[改善箇所説明図] ③

警音器取付状態

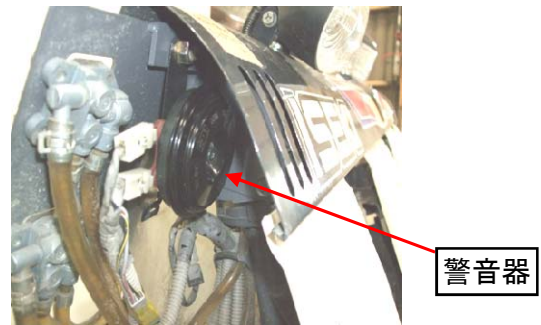
刈取脱穀作業車において、警音器が防塵構造でないため、通気孔から浸入した塵埃が警音器内部の接点部に付着して導通不良となり、警音器が鳴らなくなるおそれがある。

全車両、警音器を対策品に交換する。

警音器の取付ステーの形状により識別する。
